KKW Krško/Slowenien

Laufzeitverlängerung

Abschließende Fachstellungnahme

REPORT  
REP-0818  
WIEN 2022

Abbildung 12:  
Das Diagramm zeigt die  
nasse Deposition von  
Cs-137 bei einem  
SBO-Unfall.

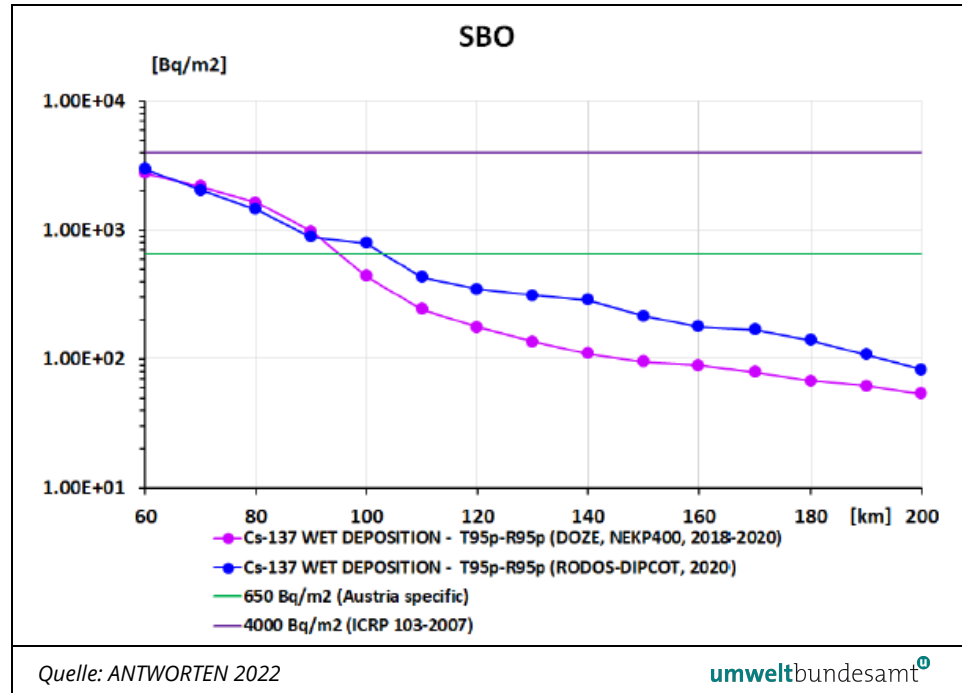
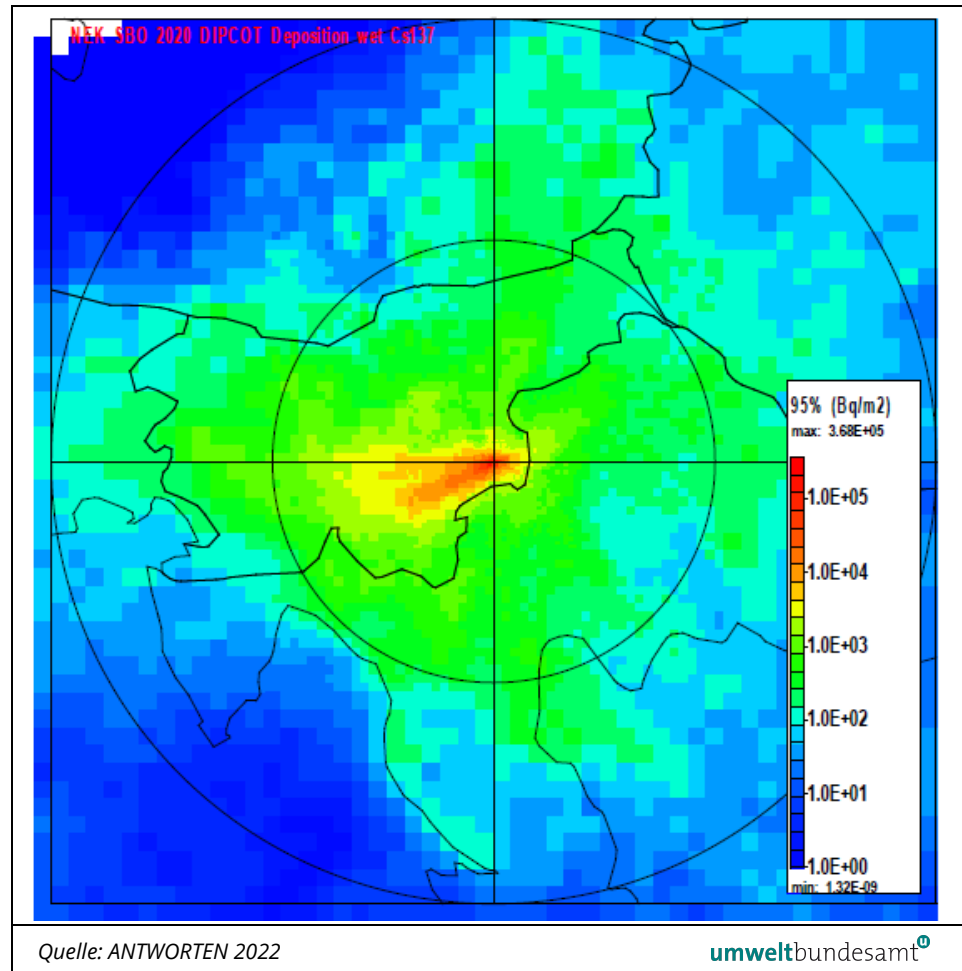
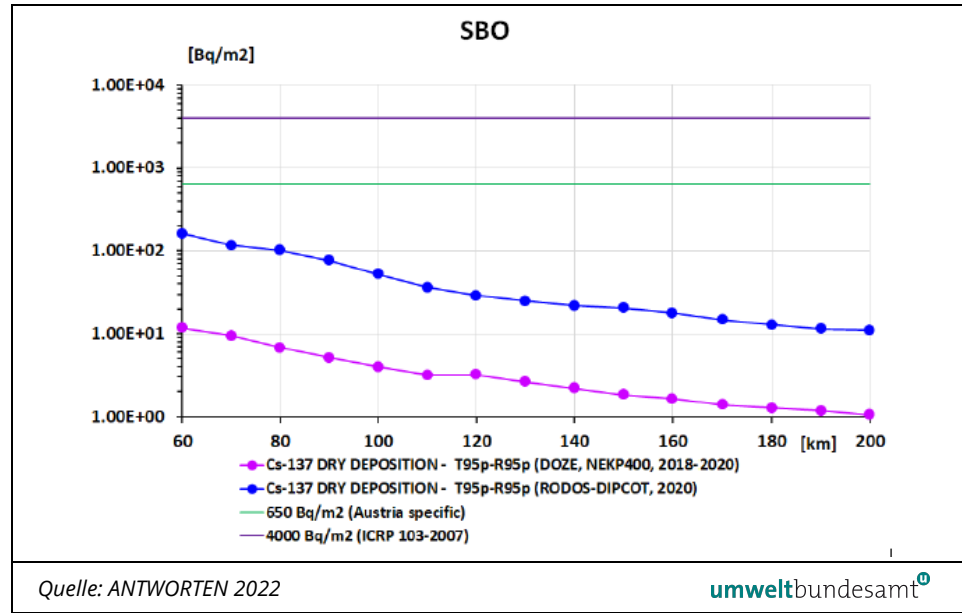
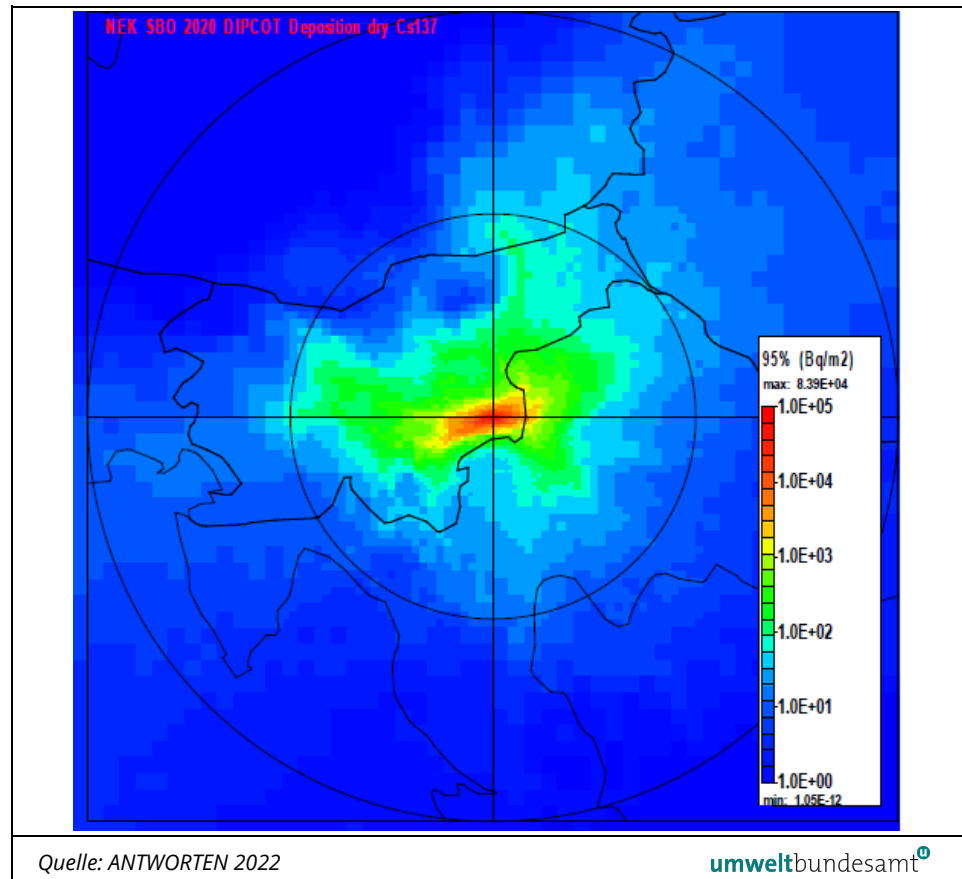
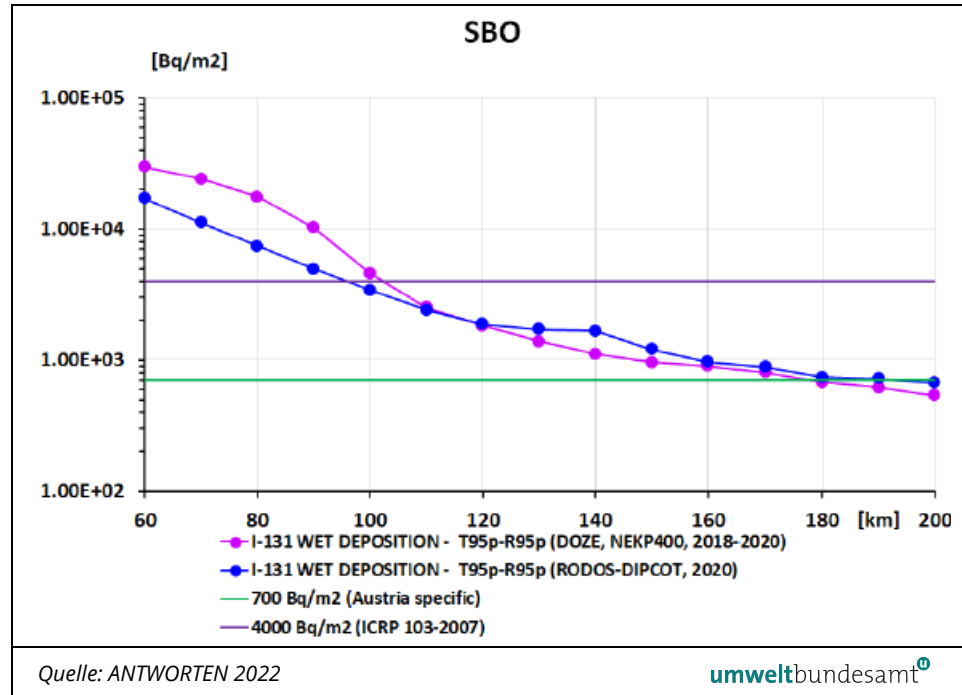
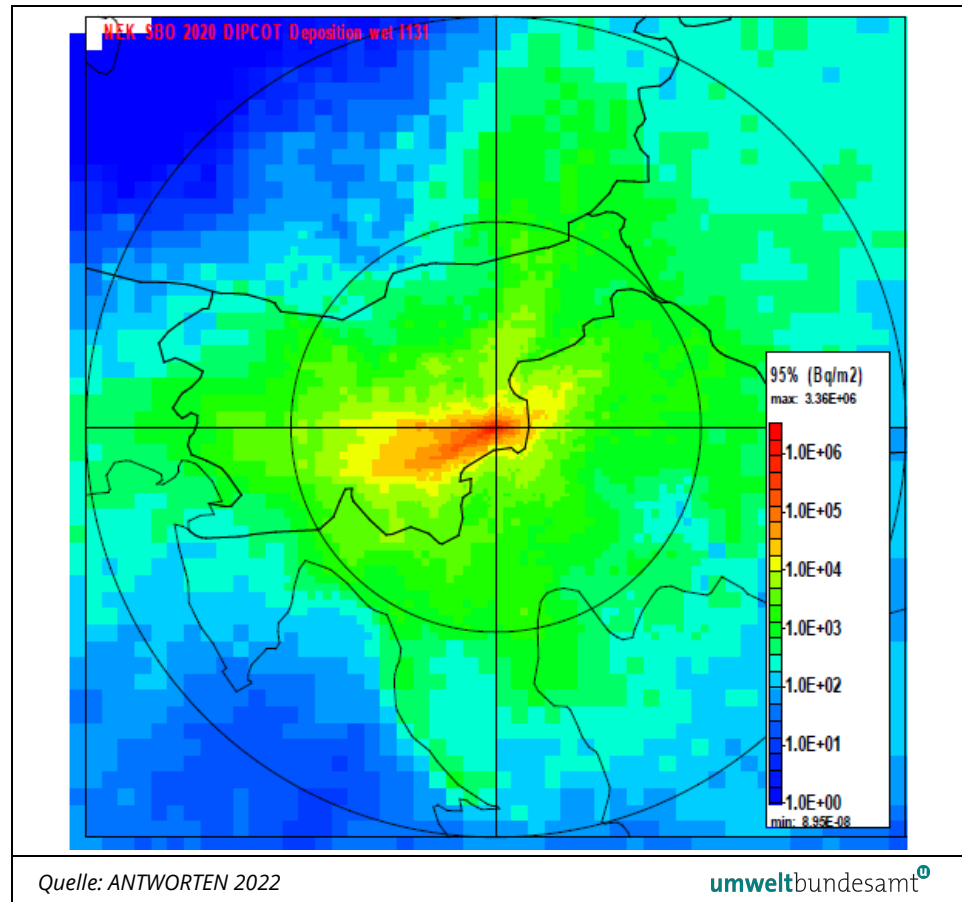
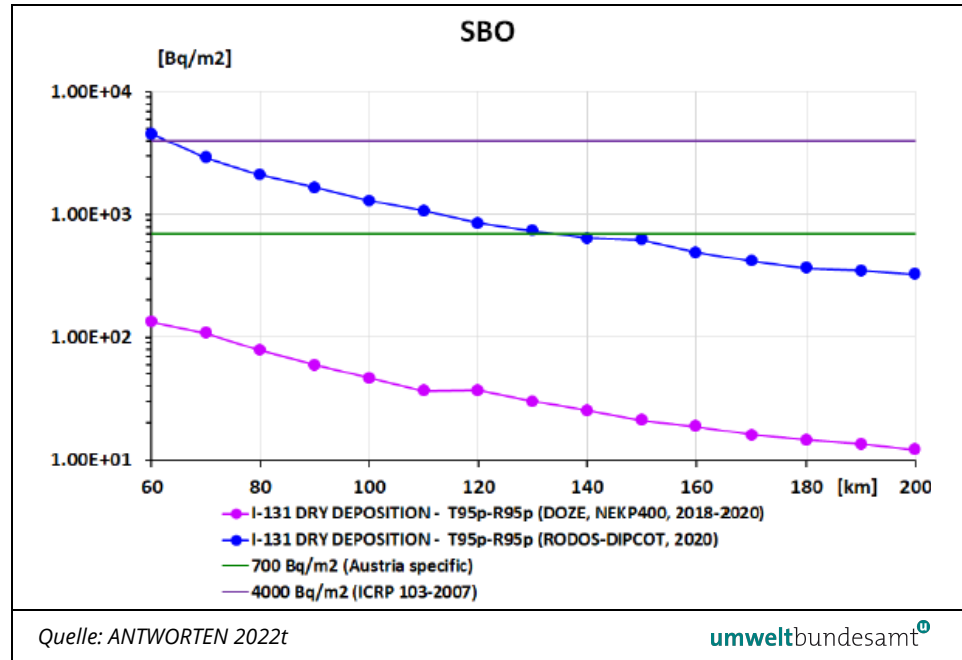
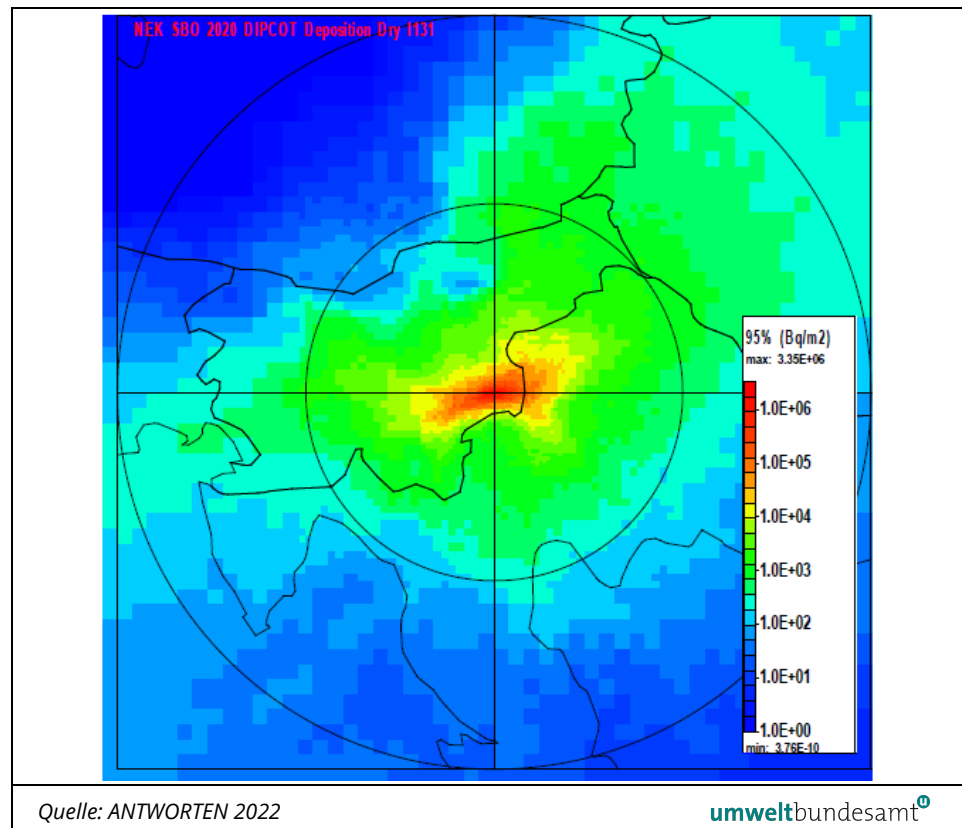
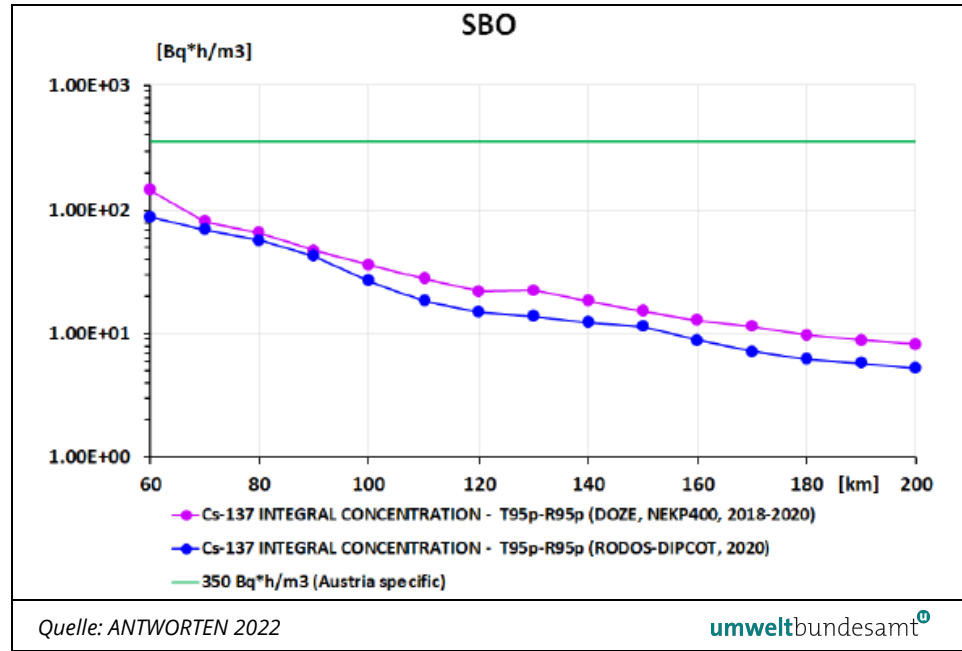
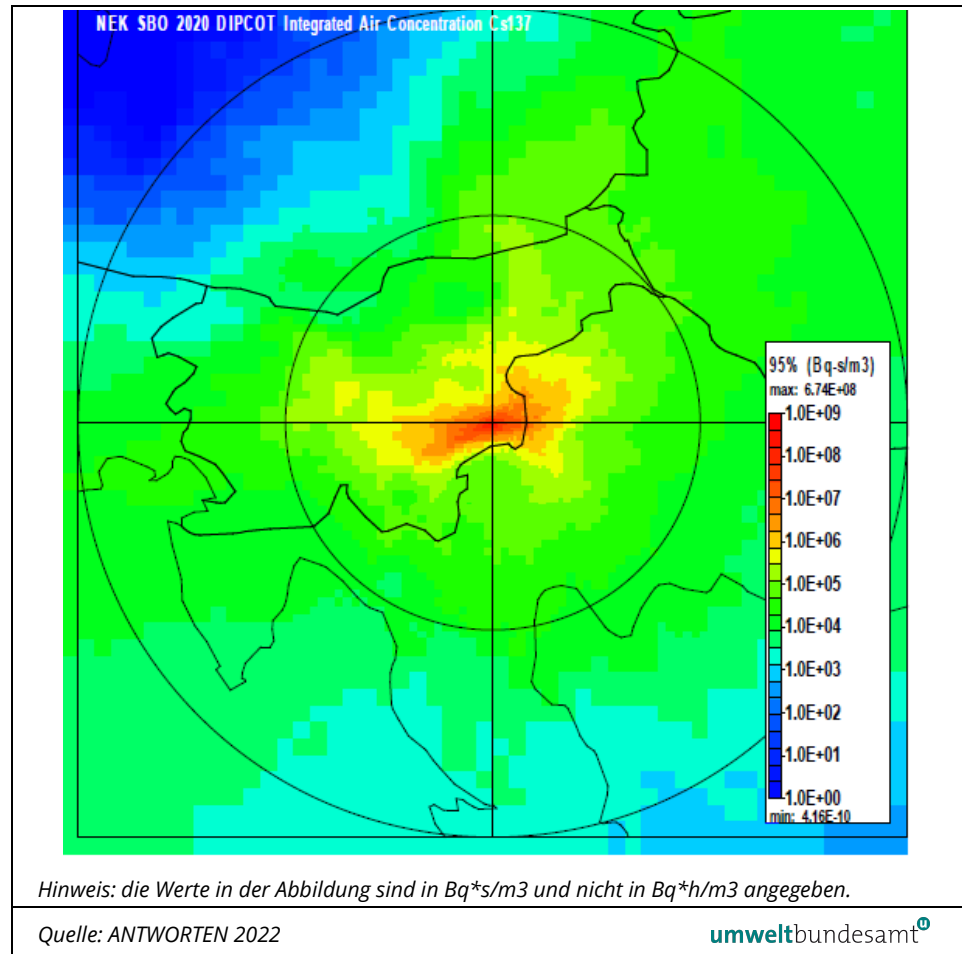
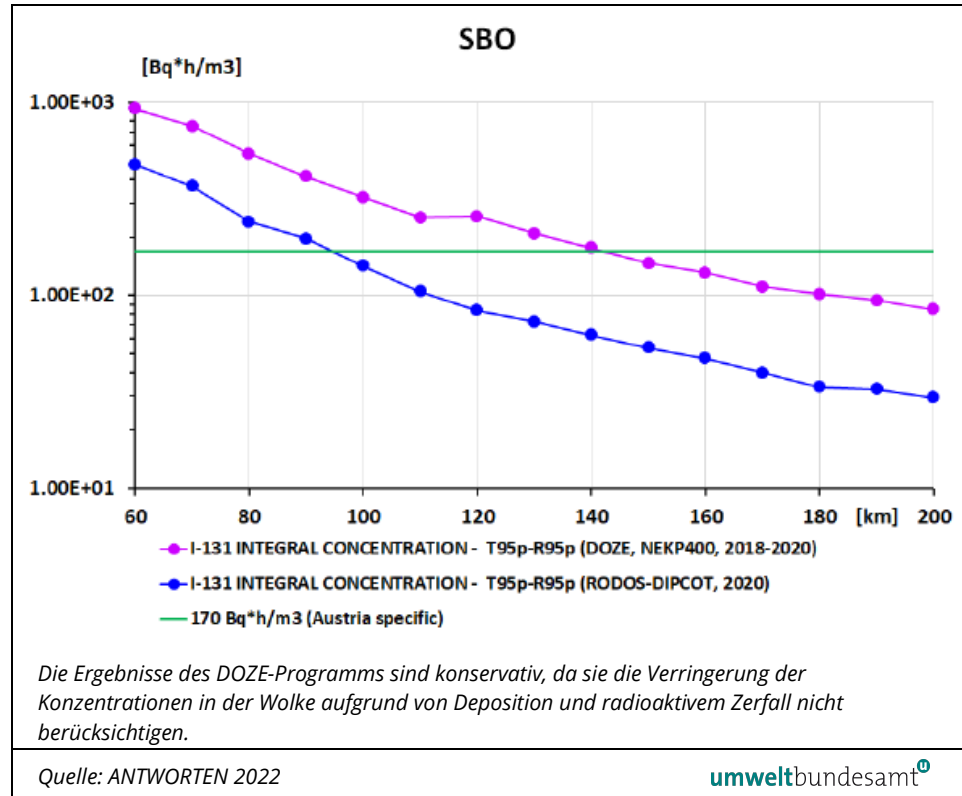
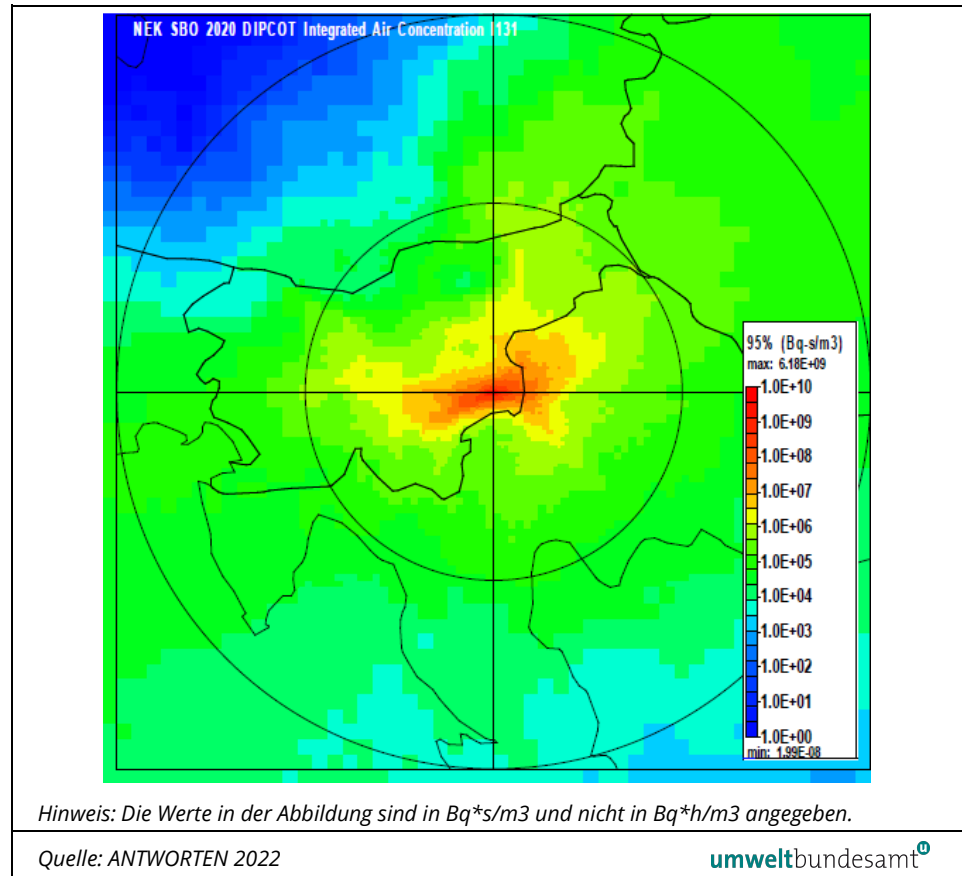
Die Frage wurde sehr umfassend beantwortet, die slowenische Seite lieferte dankenswerterweise Werte, die direkt mit den Werten aus dem Maßnahmenkatalog (BMLFUW 2014) verglichen werden können, konkret mit den (Prognose)Werten für Maßnahme A07 („Die unverzügliche Ernte von vermarktungsfähigen Produkten, insbesondere von lagerfähigen Produkten“).
